令和8年3月30日 風力部会資料

(仮 称) 四 時 風 力 発 電 事 業
環 境 影 響 評 価 方 法 書
補 足 説 明 資 料

株式会社ユーラスエナジーホールディングス

風力部会 補足説明資料 目次

図 2(1) ユーラス田人ウインドファームの
管理用道路

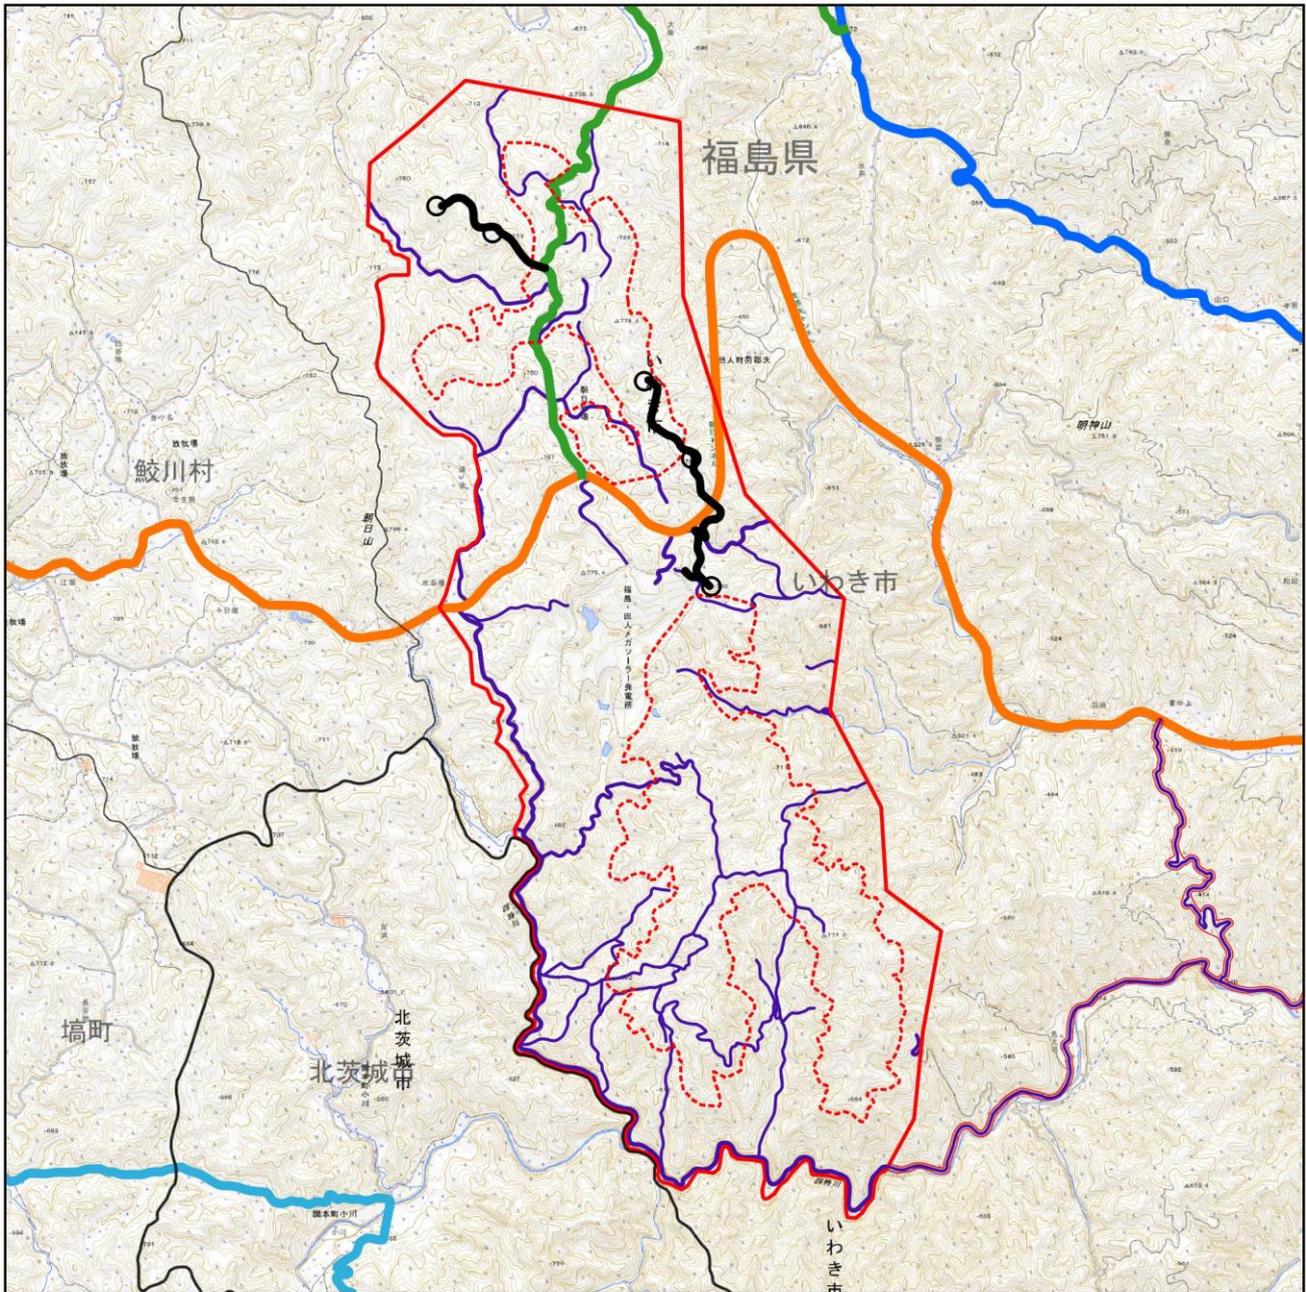
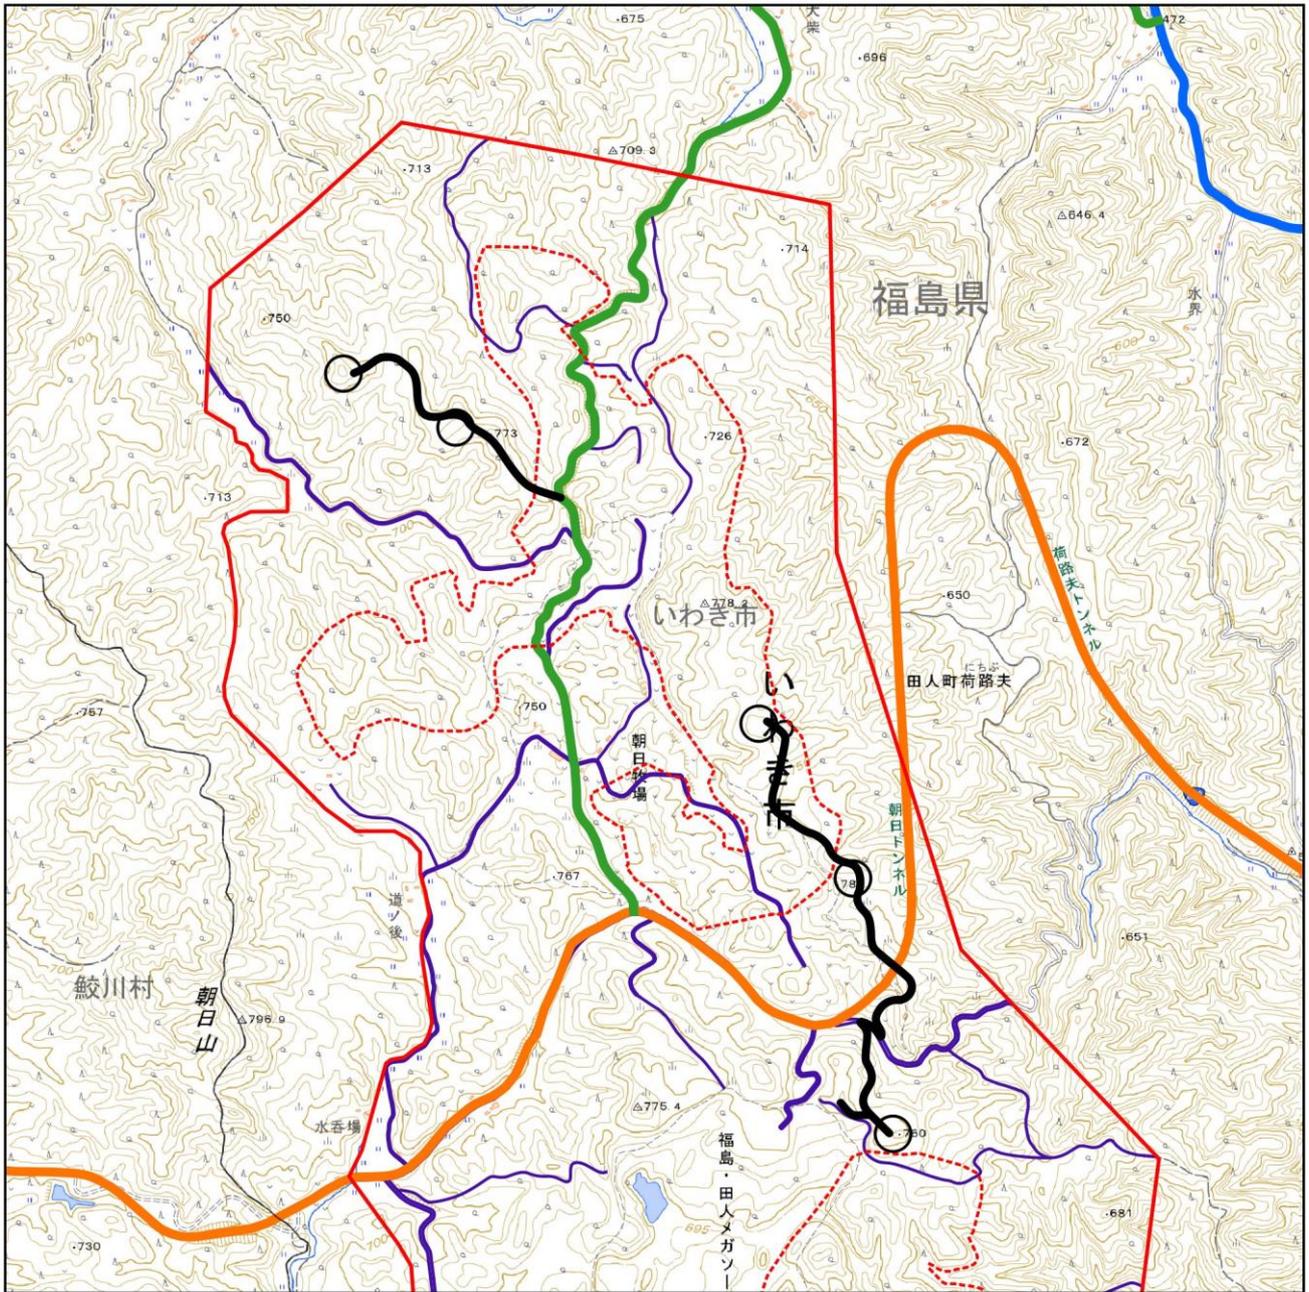
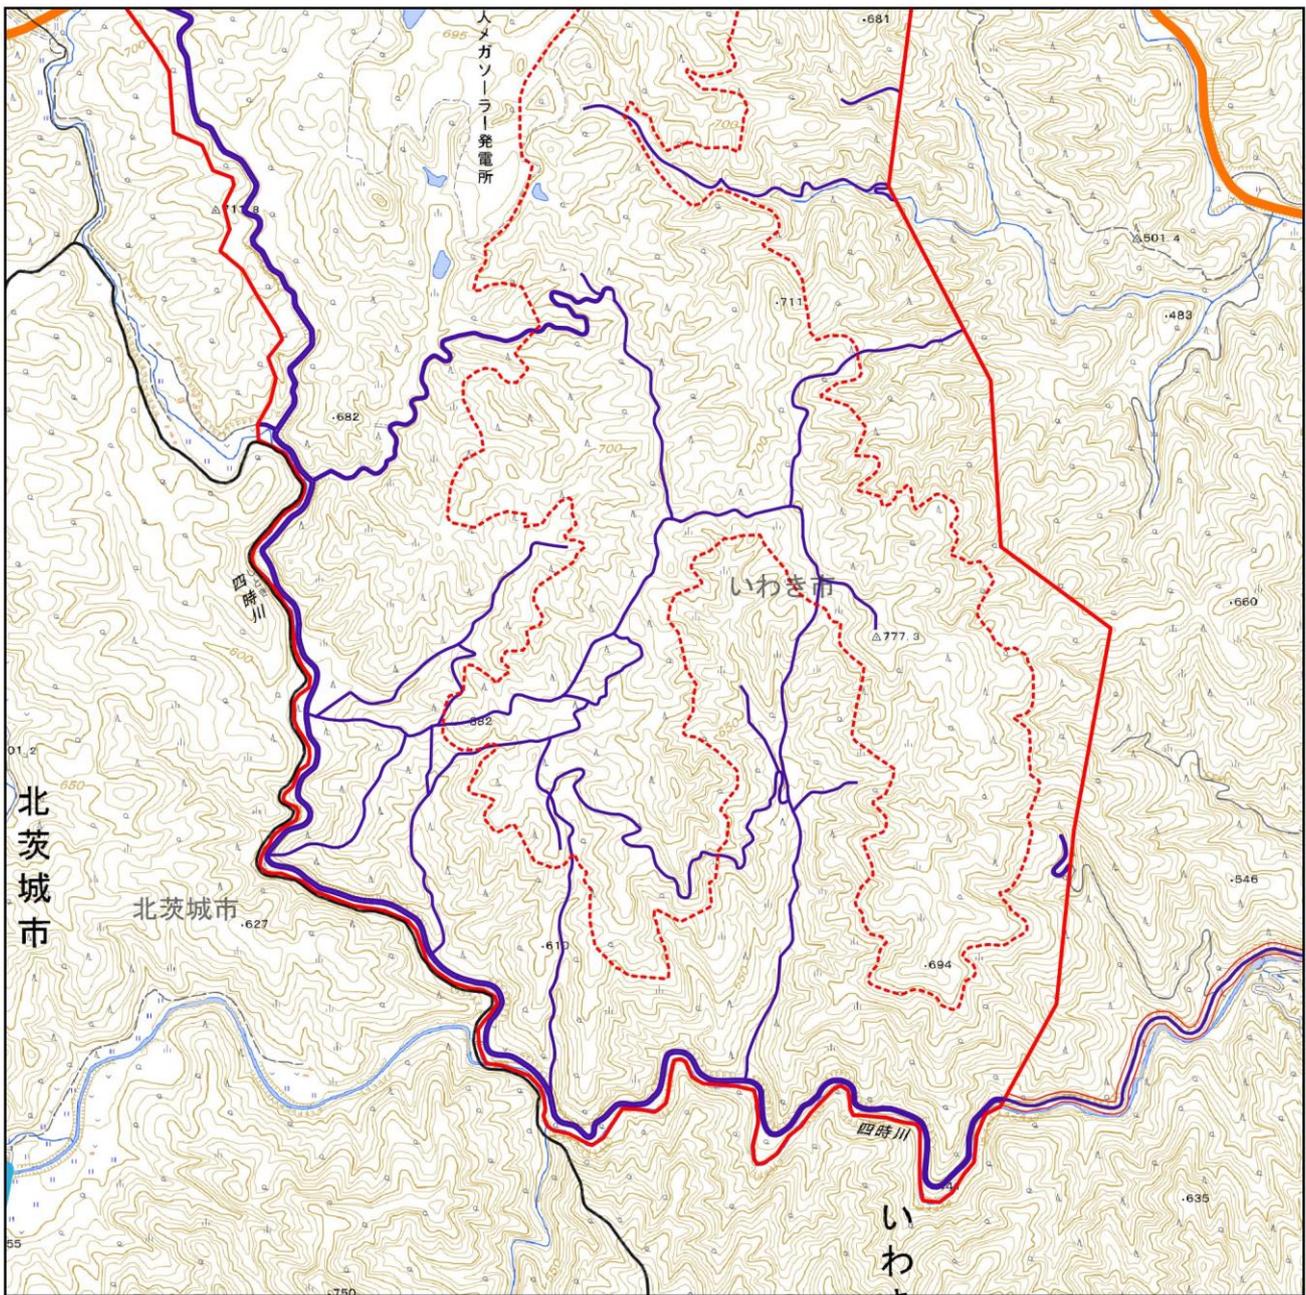
対象事業実施区域には既設のユーラス田人ウインドファームがあります。既設風力発電機の管理用道路を地図でお示してください。本事業の風車配置を検討する際には、既設管理用道路を有効活用して、できるだけ改変面積が少なくなるように配置を計画してください。

対象事業実施区域内の管理用道路及び林道の情報は基本となる情報ですので、準備書に記載してください。

ユーラス田人ウインドファームの管理用道路は図2のとおりです。

本事業の風力発電機の配置を検討する際には、既設管理用道路を有効に活用しながら、可能な限り改変面積を低減いたします。

対象事業実施区域内の管理用道路及び林道の情報について、準備書に記載いたします。

図3 ユーラス田人ウインドファームの沈砂池及び排水設備の設置位置

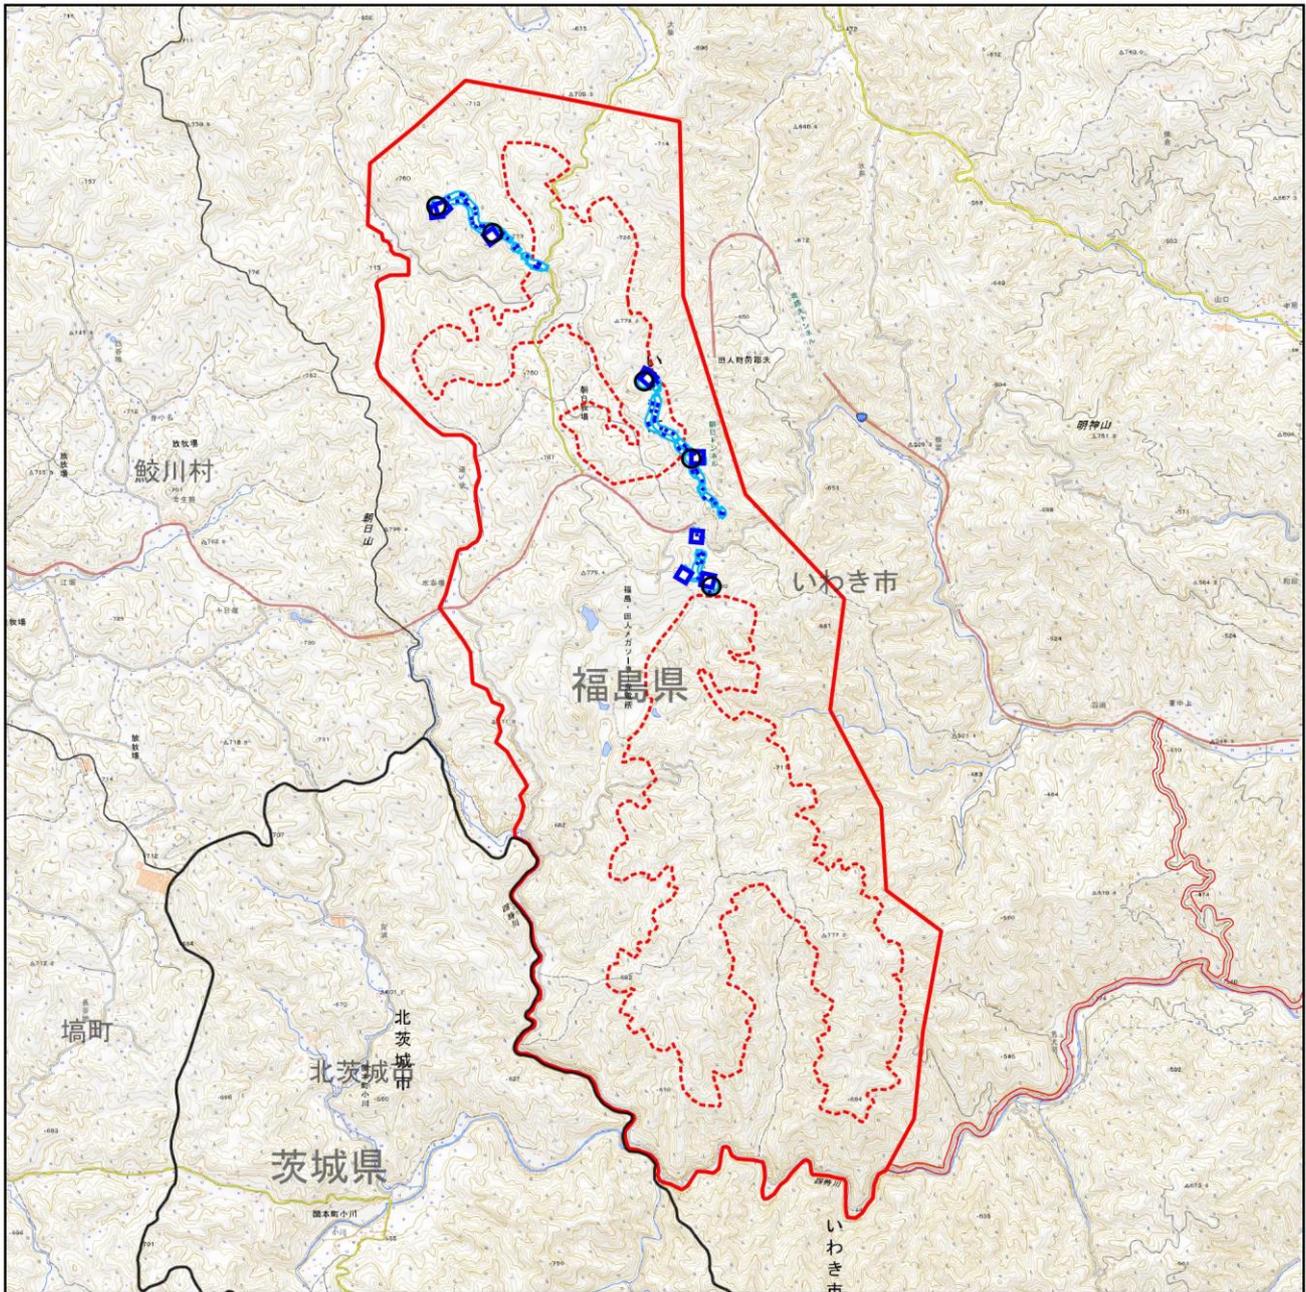
対象事業実施区域内の管理用道路のうちで既設・新設道路の総延長はいくらくらいでしょうか。また、既設・新設道路の濁水排水設備（側溝等）の現状及び計画をお知らせください。

対象事業実施区域の管理用道路の総延長は約 12 kmです。そのうち、既設道路は約 2 km、新設道路は約 10 kmです。

また、ユーラス田人ウインドファームの沈砂池及び排水設備の設置位置は図 3 のとおりです。

図4 沈砂池の概略図（例）

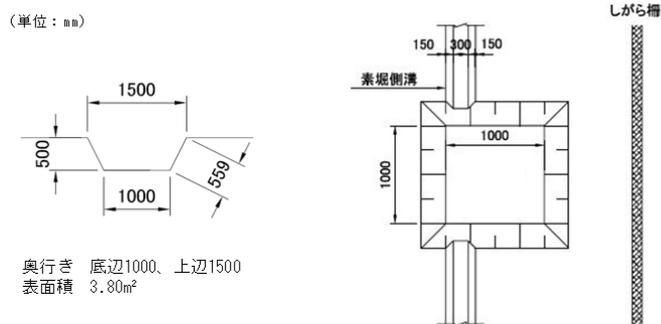
「図2.2.6-2 沈砂池の概略図（例）」

⇒長さの単位が分かるよう、記載をお願いいたします。

単位の記載ができておりませんでしたので、図4にお示しいたします。

準備書においては、長さの単位が分かるよう、追記いたします。

図5 コンクリート供給基地の位置
及び工事用資材等の搬出入路（案）

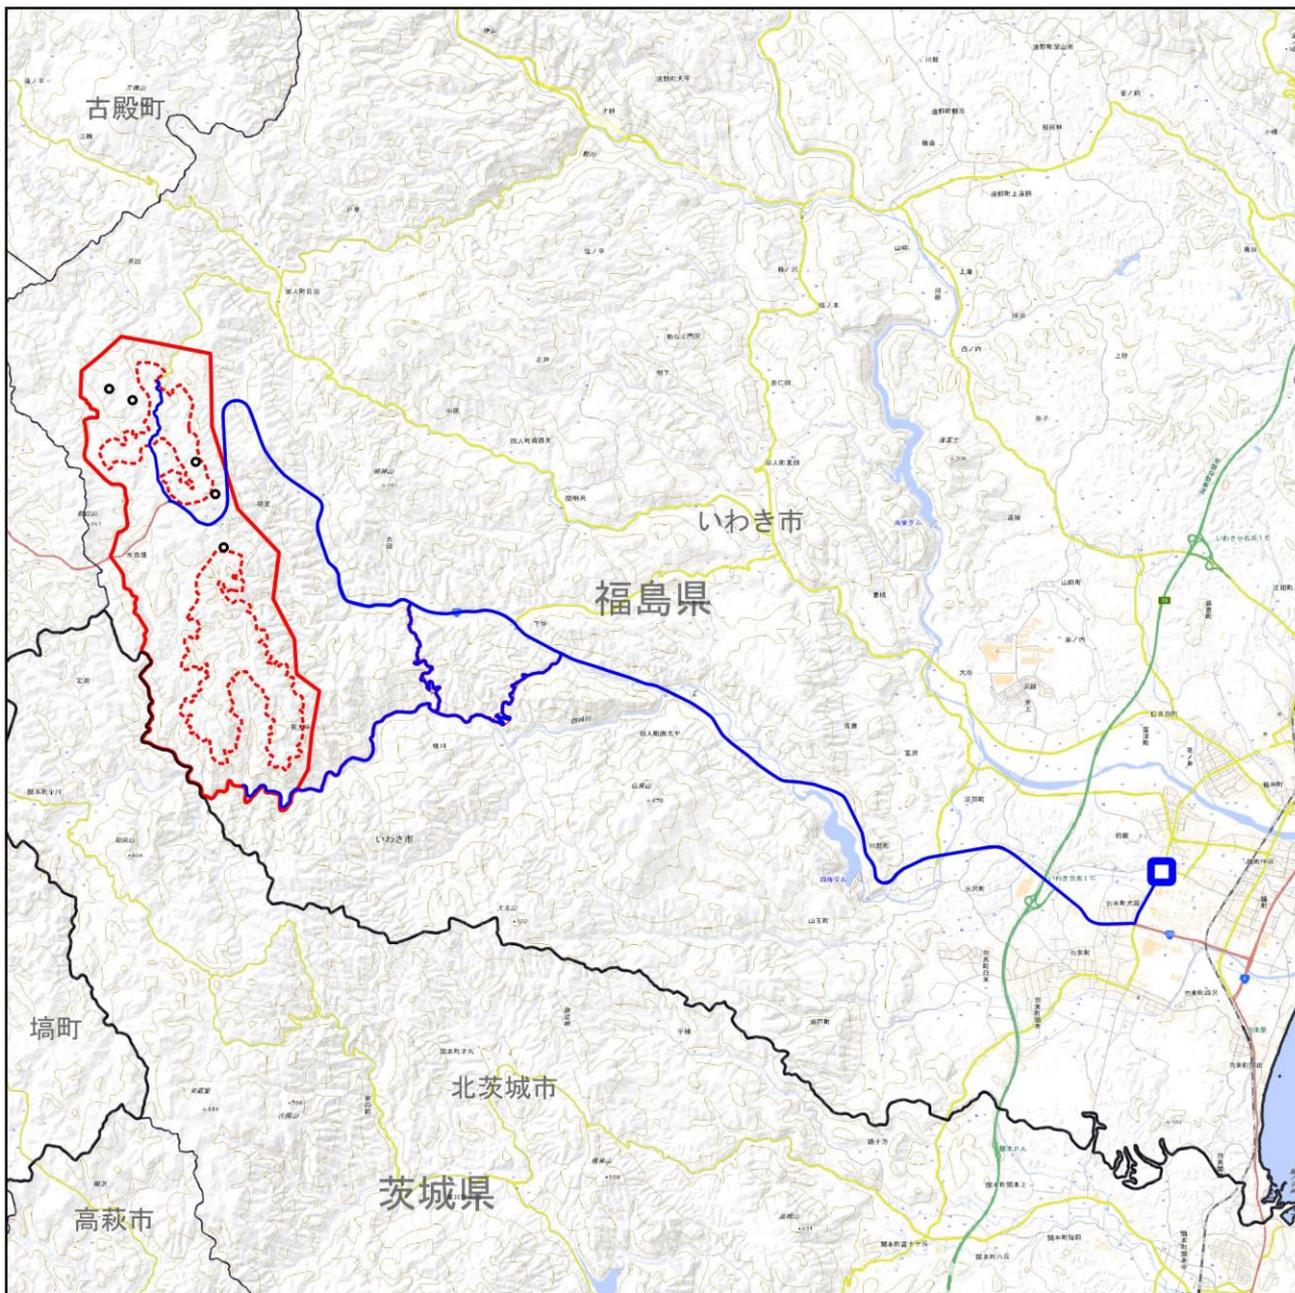
風力発電機等の輸送計画は決まり次第（あるいは計画の段階でも）図書に明記するようにしてください。「工事関係車両」は検討中とのことですが、どのようなルートで検討されているかを記載してください。

風力発電機を含む大型資材の搬出入路及び工事用資材等の搬出入路（案）は、方法書 p17 に記載のとおりです。

また、現時点で想定しているコンクリート供給基地の位置及び工事用資材等の搬出入路（案）を図5にお示しいたします。

図6 山田地域気象観測所における季節別風配図

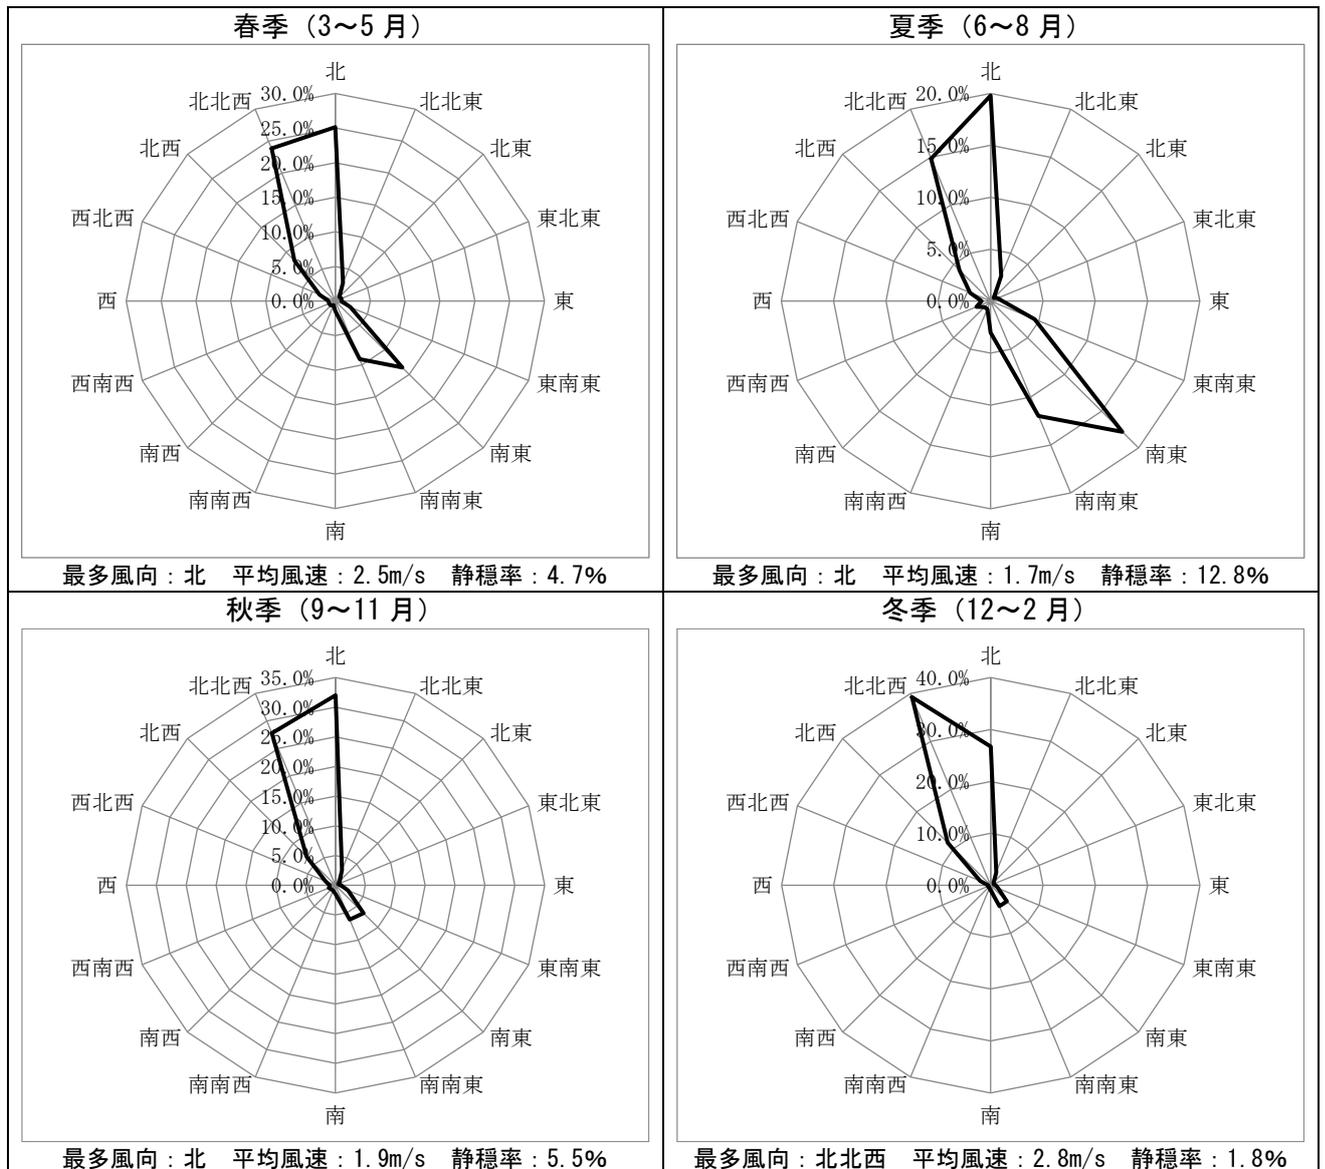
山田地域気象観測所について、季節別の風配図等を作成し、季節別の最多風向・平均風速等についてご説明ください。

説明内容を準備書に記載してください。

山田地域気象観測所における季節別の風配図、最多風向及び平均風速を図6にお示しいたします。山田地域気象観測所において、最多風向は北北西～北向き、平均風速は1.7～2.8m/sでした。なお、風向風速については、方法書と同様に2024年1月1日～12月31日のデータを使用いたしました。

山田地域気象観測所における季節別の風配図、最多風向及び平均風速等の説明内容について、準備書に記載いたします。
